Oggetto: **ID 20521** PAUR ex D.Lgs. 152/2006 art. 27-bis e L.R. 10/2010 art. 73-bis. Progetto di “*Polo di gestione integrata dei rifiuti di legoli - razionalizzazione funzionale delle infrastrutture e degli impianti di servizio della discarica e contestuale recupero di nuove volumetrie*” in località Legoli, Comune di Peccioli (PI). Proponente: Belvedere S.p.A. **Invio contributo tecnico per la quinta riunione della Conferenza di Servizi del 12/03/2025.**

Oggetto: [ID 2052] PAUR ex D.Lgs. 152/2006 art. 27-bis e L.R. 10/2010 art. 73-bis. Progetto di “Polo di gestione integrata dei rifiuti di Legoli - razionalizzazione funzionale delle infrastrutture e degli impianti di servizio della discarica e contestuale recupero di nuove volumetrie” in località Legoli, Comune di Peccioli (PI). Proponente: Belvedere S.p.A. **Richiesta di pareri e contributi tecnici istruttori.**

Settore regionale: Autorizzazione Rifiuti

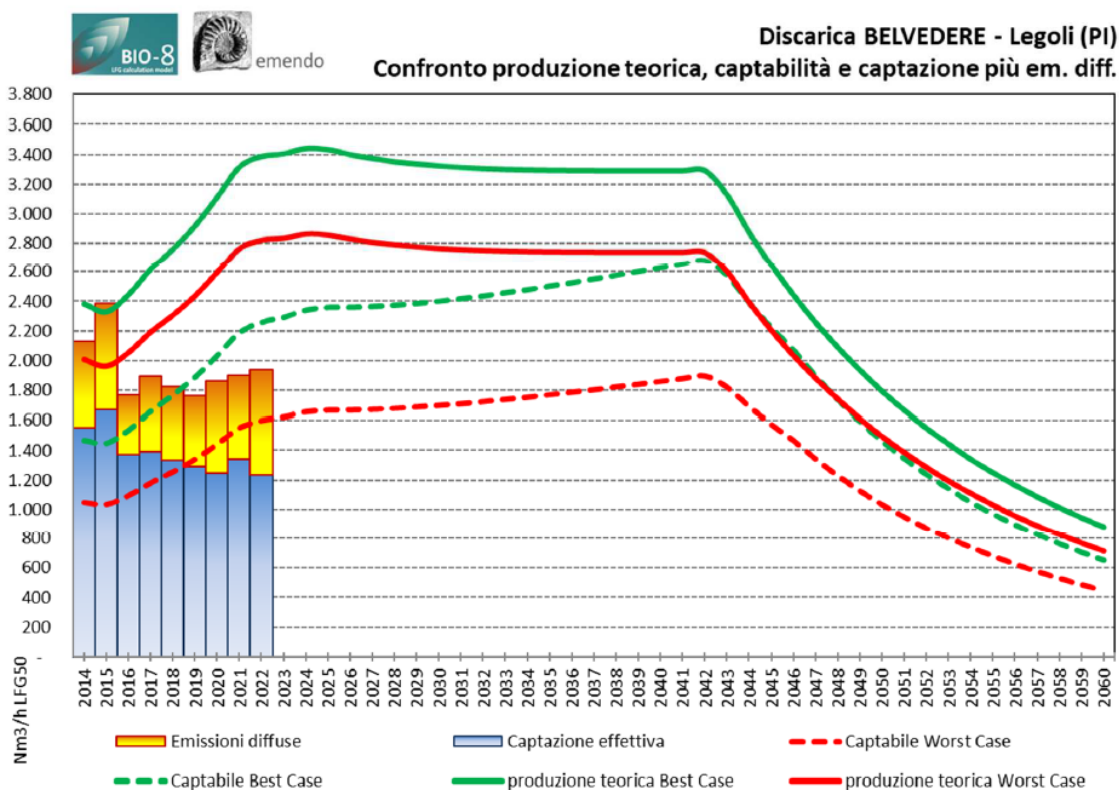
Il gestore afferma che l'efficienza del sistema di estrazione del biogas si attesta dal 2017 al 2023 sui valori sotto riportati:

Legoli 1: 77,51%-80,93% (max. 91,08% nel 2021);

Legoli 2: 61,95%-61,50%.

Il gestore a Luglio 2024 ha comunicato la necessità di riterebrare 13 pozzi per l'estrazione del biogas sulla superficie della discarica Legoli 2 in quanto i corrispettivi si sono deteriorati. Tale informazione

non è riportata nella relazione di progetto e non è detto se in seguito a tale operazione l'efficienza di captazione risulta migliorata nel 2024.

Il gestore riporta che nel 2024 sono stati trivellati n.16 pozzi di estrazione del biogas che risultavano danneggiati. La resa di estrazione è aumentata di un punto percentuale. **L'efficienza si è attestata, nel 2024, su un valore del 65.5%.**

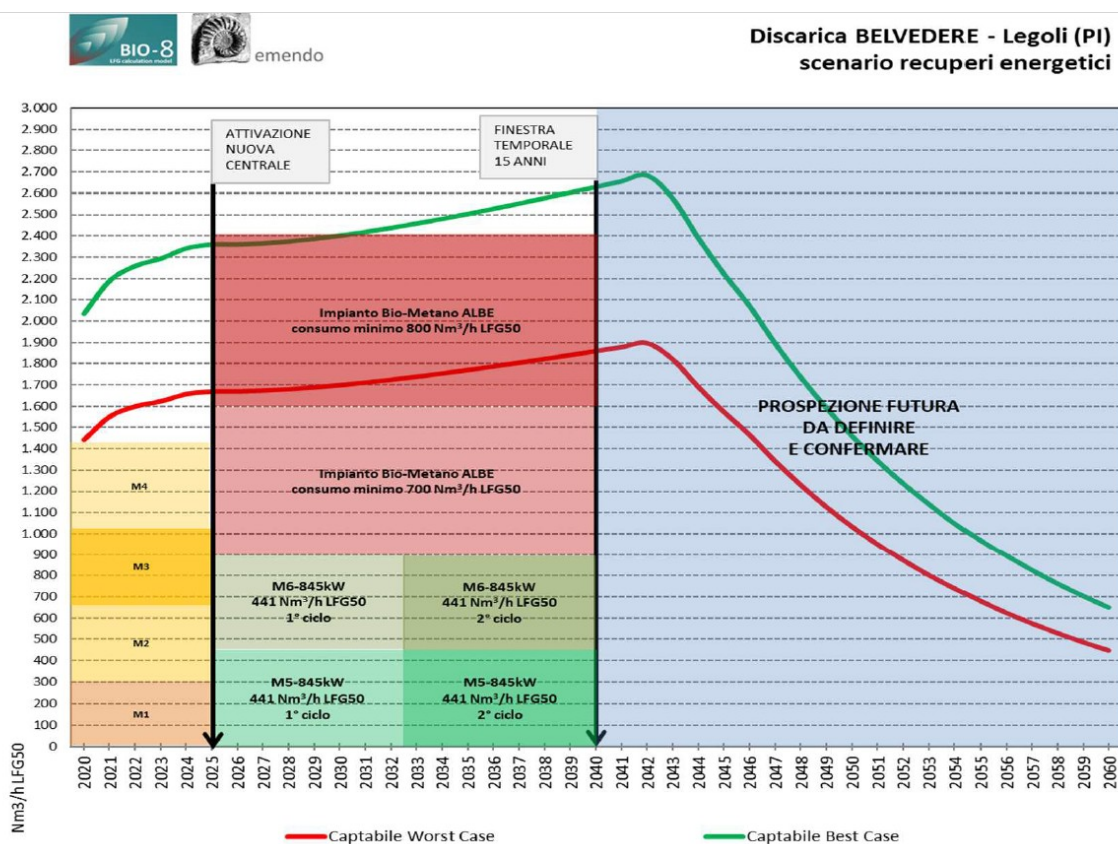
Nella relazione specialistica "gestione del biogas- relazione tecnica generale" GBG-RT-011 rev. Novembre 2023 è riportato (pag. 122) il grafico sottostante, che illustra l'andamento atteso della produzione del biogas, le previsioni di captabilità e i dati di captazione effettiva (istogramma blu), del biogas avviato al trattamento sino al 2022. Il grafico evidenzia che il biogas captato è inferiore alle previsioni di captabilità del modello, confermando la necessità di incrementare l'efficienza di captazione. In particolare il modello, rispetto all'efficienza di captazione ha valutato una massima efficienza di captazione per l'anno 2046, due anni dopo il completamento previsto dei conferimenti e coincidente con la copertura definitiva di tutta la discarica.

A tale periodo è stata attribuita dal modello una massima captabilità variabile tra il 72,20% (Worst Case) ed l'84,90 % (Best Case). Nella fase di coltivazione è stato utilizzato un valore di captabilità da letteratura pari al 70%.

Si ritiene che i valori di captabilità utilizzati nel modello siano poco conservativi, in quanto non tengono conto delle innovazioni introdotte nella progettazione del sistema di captazione in fase gestionale, al fine di massimizzare la captazione del biogas già in fase di coltivazione della discarica, senza dover attendere la realizzazione della copertura definitiva. Le BAT di settore prevedono che le discariche che accettano rifiuti biodegradabili devono essere dotate di impianti per l'estrazione dei gas che garantiscano la massima efficienza di captazione e che la gestione del biogas deve essere condotta in modo tale da ridurre al minimo il rischio per l'ambiente e per la salute umana; l'obiettivo è quello di non far percepire la presenza della discarica al di fuori di una ristretta fascia di rispetto (par. 2.5 dell'allegato 1 al D.Lgs. 36/2003 e smi).

Di conseguenza si propone di prescrivere il valore del 70% come limite minimo inferiore di captazione, ritenendo che in condizioni di esercizio la captazione si debba attestare a valori non inferiori all'80%. A seguito della copertura, considerato che le BAT prevedono l'inserimento di un elemento sintetico, si

ritiene che l'efficienza di captazione possa essere sicuramente superiore all'85%. Pertanto si ritiene di dover subordinare l'ampliamento della discarica all'attuazione di interventi operativi/gestionali che garantiscano l'incremento dell'efficienza di captazione del biogas, anche dai corpi di discarica esistenti, riducendo di fatto le emissioni diffuse della discarica. **Entro 60 giorni dal rilascio del PAUR dovrà essere presentato un documento in cui si descrivano gli interventi attuati e ancora da attuare e le relative tempistiche per il raggiungimento degli obiettivi minimi di captazione sopra indicati . Il raggiungimento degli obiettivi di captazione dovrà essere attestato dal gestore prima della richiesta di esercizio del Lotto 1.**
